Additif 42: Règlement No 43

Révision 2 - Amendement 7

Complément 14 à la version originale du Règlement - Date d'entrée en vigueur: 28 octobre 2011

Prescriptions uniformes relatives à l'homologation des vitrages de sécurité et de l'installation de ces vitrages sur les véhicules

«Figure 1b

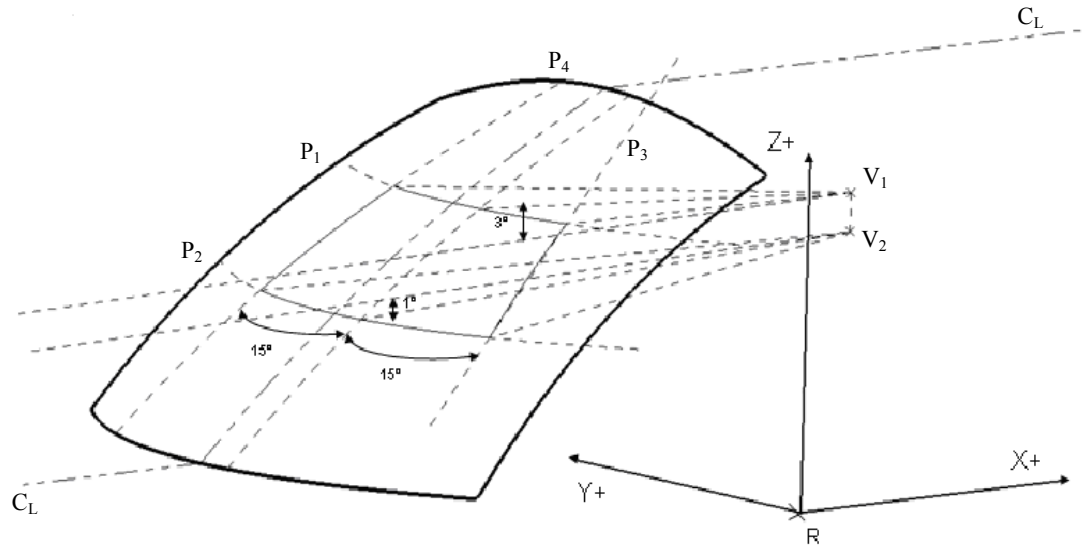
- e) Dans le cas d'une position de conduite en place centrale, deux plans vers le haut et vers le bas décrits au a) et b) de ce paragraphe et deux plans verticaux passant par V₁ et V₂ et faisant un angle avec l'axe des X, de 15° vers la droite pour le plan 3 et 15 ° vers la gauche pour le plan 4 ;(voir figure 1b).»

Insérer une nouvelle figure 1b, libellée comme suit:

Zone d'essai A (dans le cas d'une position de conduite en place centrale)

C_L : trace du plan médian longitudinal du véhicule

P_i : trace du plan considéré (voir texte)».
